ПАСПОРТ ДОСТУПНОСТИ

**объект: Федеральное государственное образовательное бюджетное учреждение
высшего образования «Финансовый университет при Правительстве
Российской Федерации». Учебный корпус
Адрес: г. Москва, ул. Олеко Дундича, д. 23**

**АКТ ОБСЛЕДОВАНИЯ
объекта социальной инфраструктуры
К ПАСПОРТУ ДЛЯ ИНВАЛИДОВ И ПРЕДОСТАВЛЯЕМЫХ
НА НЕМ УСЛУГ В СФЕРЕ ОБРАЗОВАНИЯ**

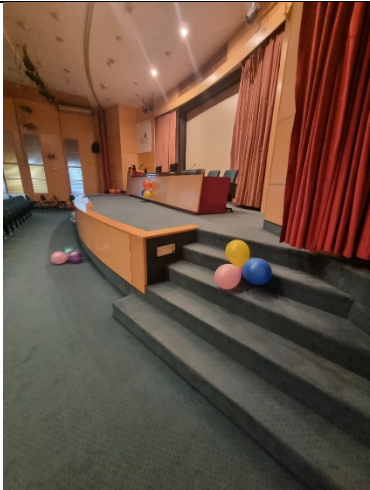
Габариты кабины лифта	не менее 1,1 х 1,4 м	1,1 х 2,1 м	 Фото 28	-	п. 6.2.14
Переговорное устройство с отображением визуальной информации в кабине лифта	наличие	наличие		-	п. 6.2.16
Указатель направления движения к доступному лифту <i>(при наличии недоступного лифта и отсутствии доступного в зоне видимости)</i>	наличие	наличие		Необходимо установить мнемосхему при выходе из лифта, предназначенного для МГН, с правой стороны на каждом этаже	п. 6.5.1
Знак доступности	наличие	наличие		-	п. 6.5.1
Точность остановки лифта (перепад высот)	не более 0,01 м	0 мм		-	п. 6.2.13
Указатель номера этажа напротив лифта	высота от пола 1,5 м	отсутствие		-	п. 6.2.16
	высота цифр от 0,1 до 0,2 м				п. 6.2.16
	контрастный цвет				п. 6.2.16
Рельефный номер этажа при выходе из лифта	высота от пола 1,5 м	отсутствие			п. 6.2.16
	высота цифр 0,05 м				п. 6.2.16
	высота рельефа		п. 6.2.16
